## Optimizaciones al Diseño de Ingeniería de la Primera Línea del Metro de Quito

## CARACTERÍSTICAS GENERALES DE LA OPTIMIZACIÓN

## CONTRATO COMPLEMENTARIO N°1 GMQ

## ESTACIÓN 11 – LA PRADERA

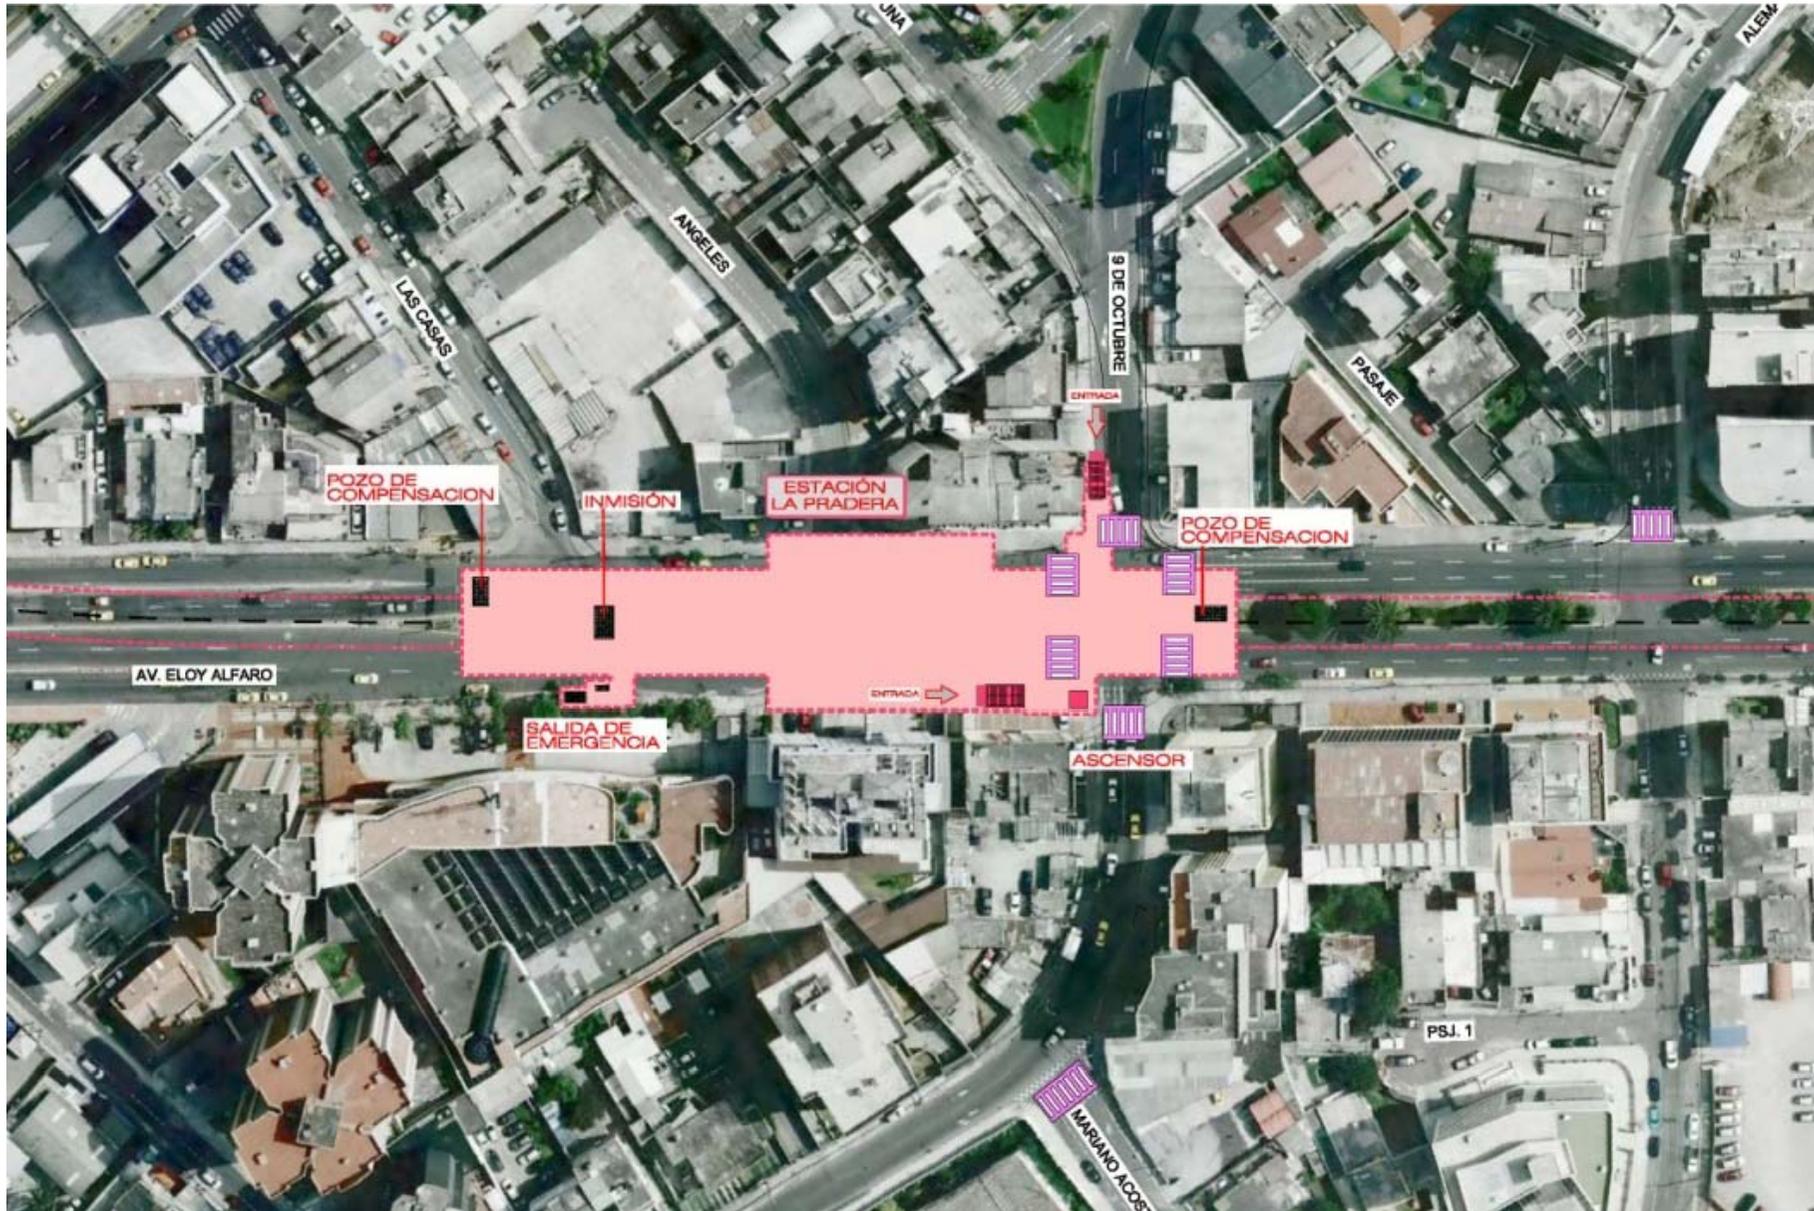
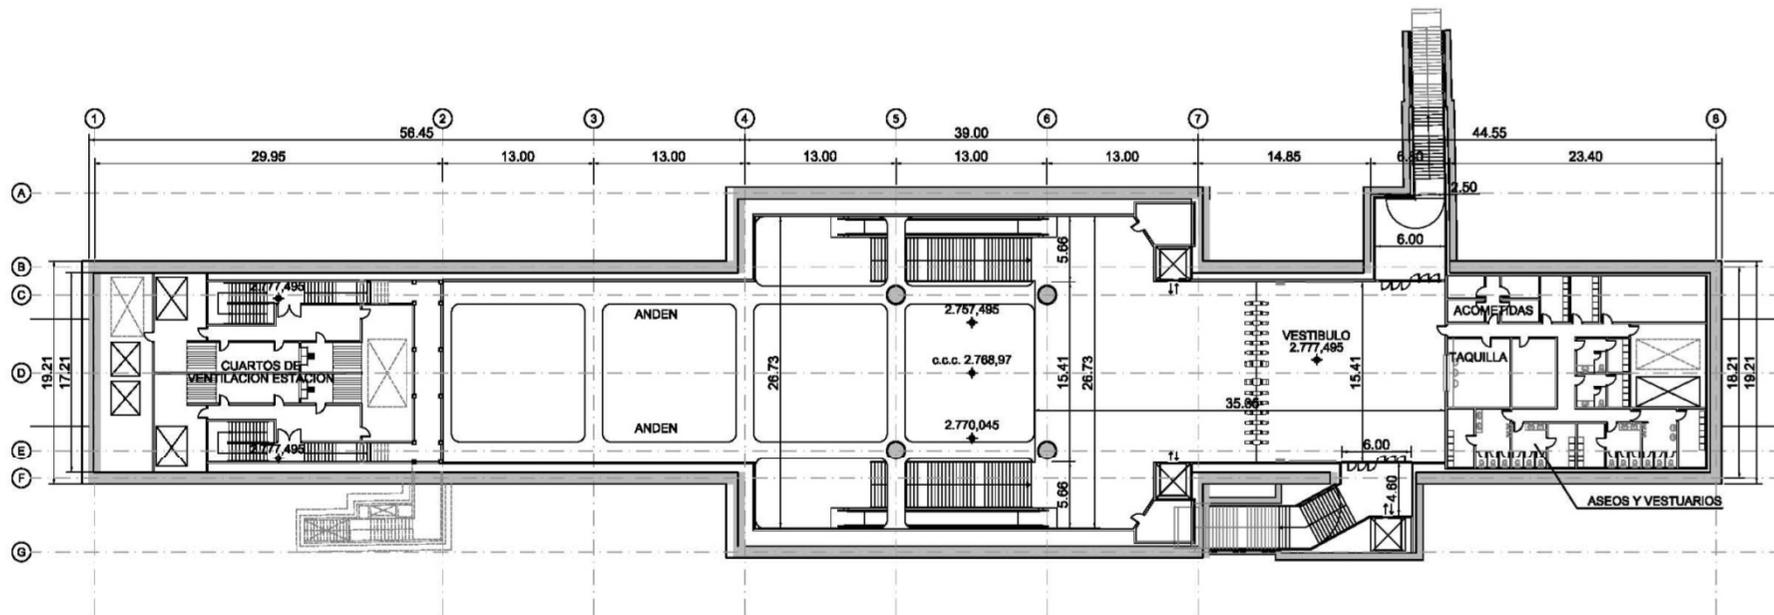
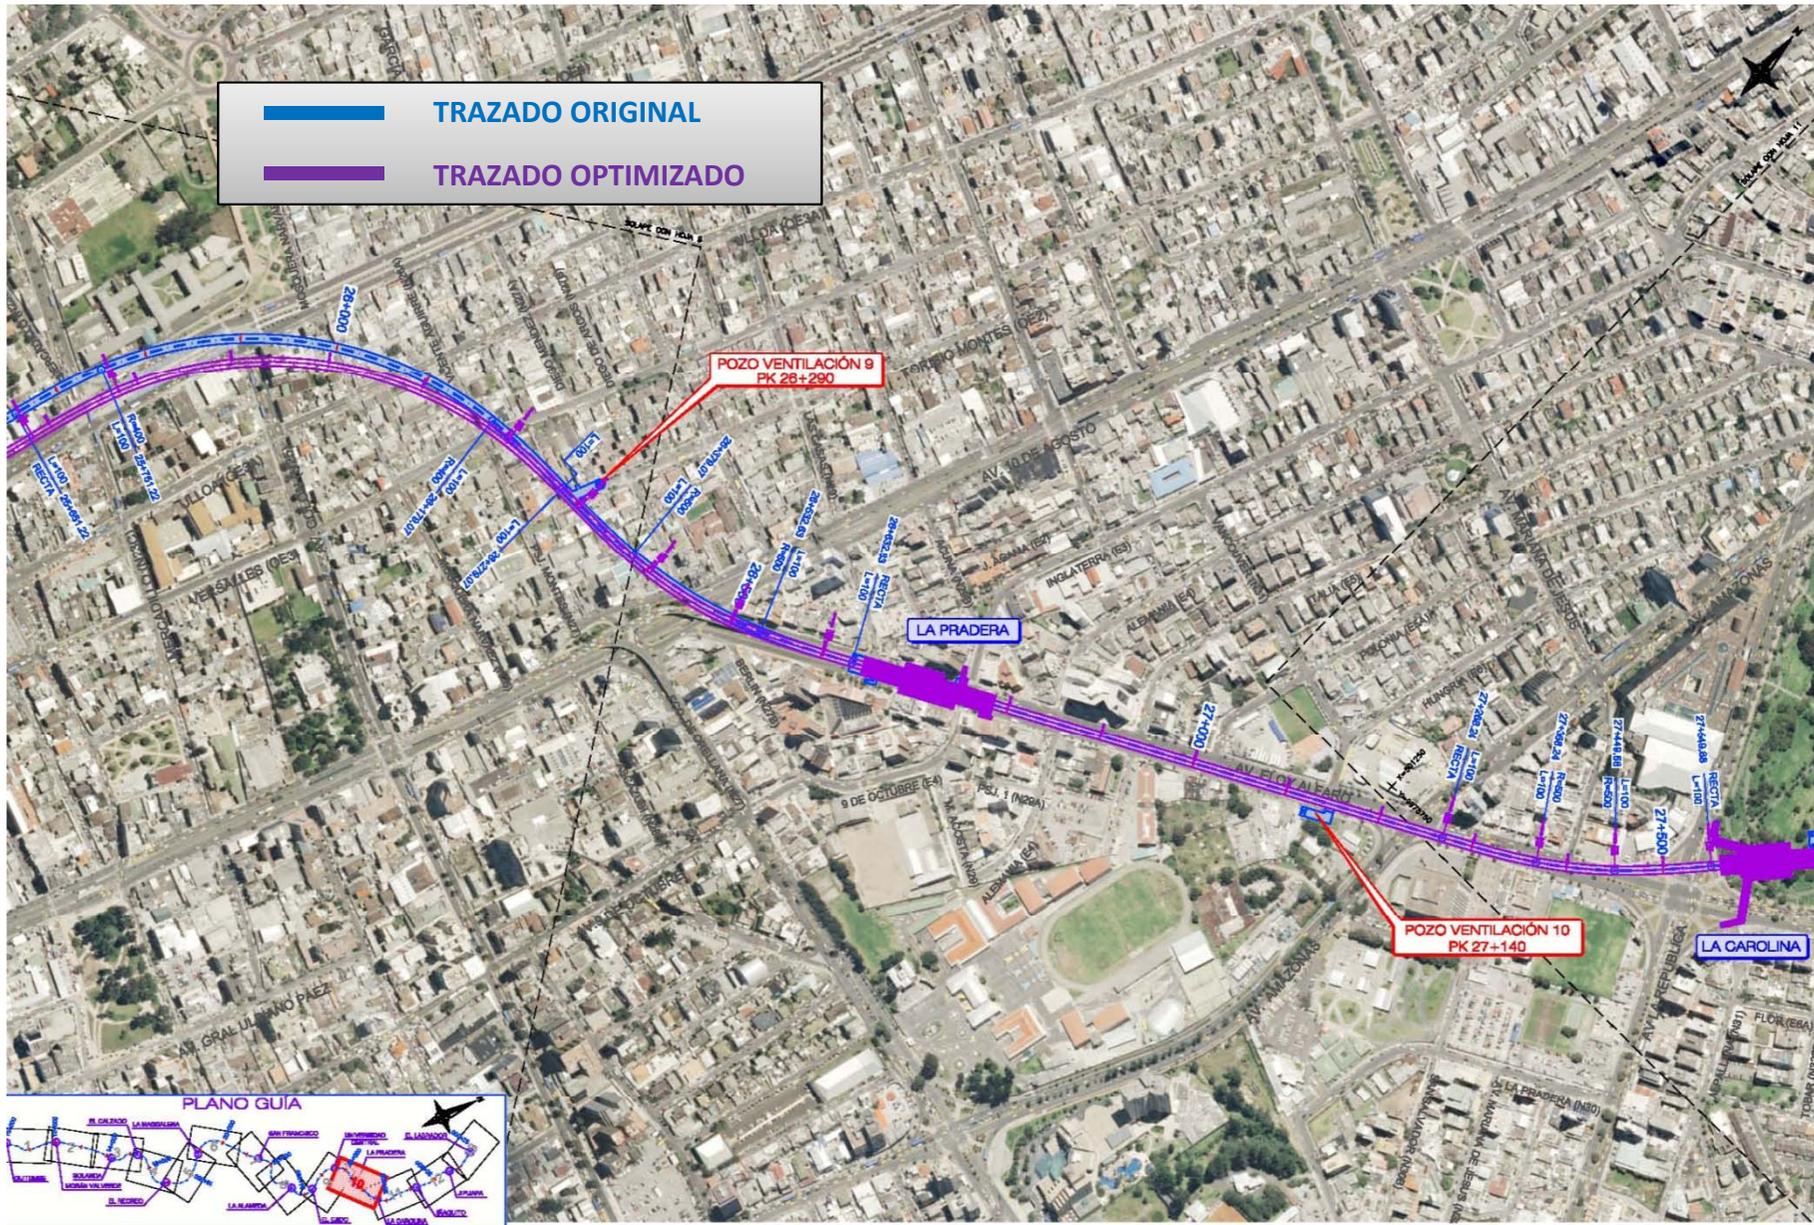
- 1) Se modifica la tipología de la estación al “tipo San Francisco”.
- 2) La estación se profundiza 5,8 m.

- ✓ El nuevo perfil permitirá profundizar el túnel que va hacia La Carolina, aumentando la seguridad durante la excavación y minimizar las afecciones al colector Eloy Alfaro, que discurre paralelo al trazado del túnel por la Av. Eloy Alfaro.

## TRAMO TÚNEL ENTRE LA PRADERA Y LA CAROLINA

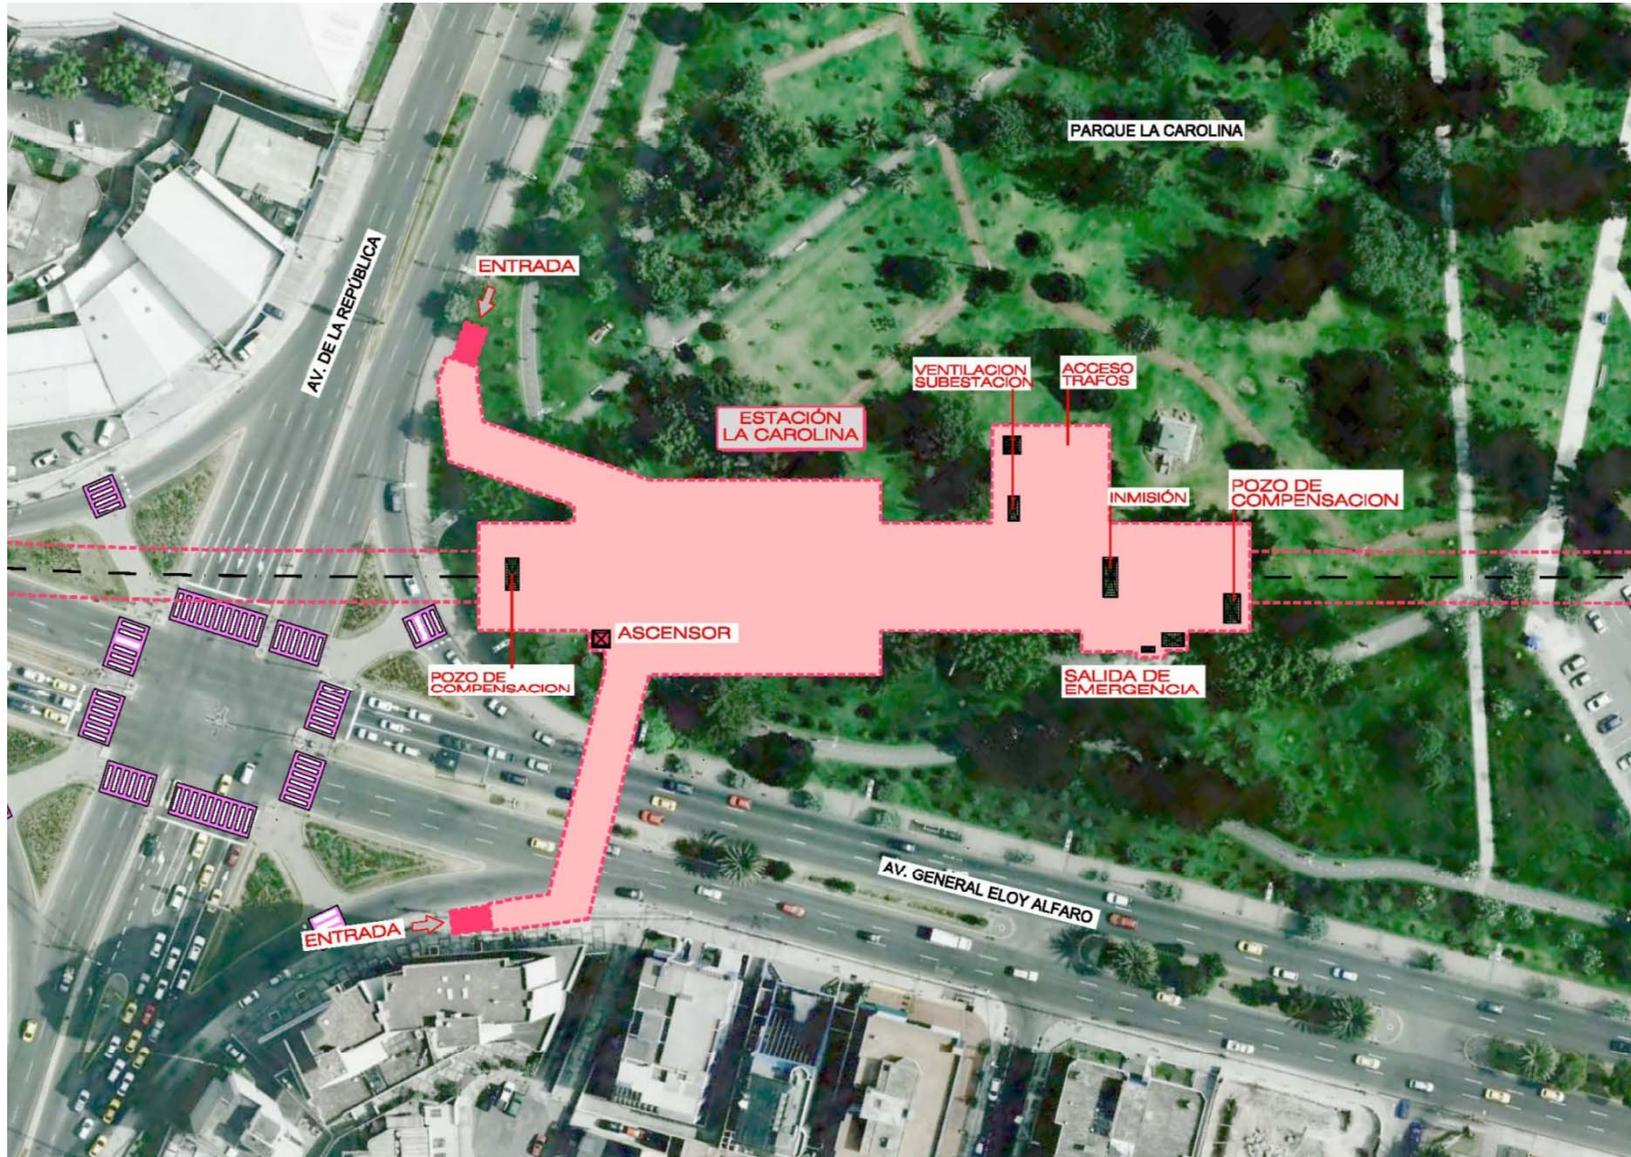
- 1) Profundización del trazado en perfil para aumentar el espesor de terreno por encima del túnel y separarse del colector Eloy Alfaro.

- ✓ El nuevo trazado en perfil permitirá profundizarse, aumentando la seguridad durante la excavación y minimizar las afecciones al colector Eloy Alfaro, que discurre paralelo al trazado del túnel por la Av. Eloy Alfaro.
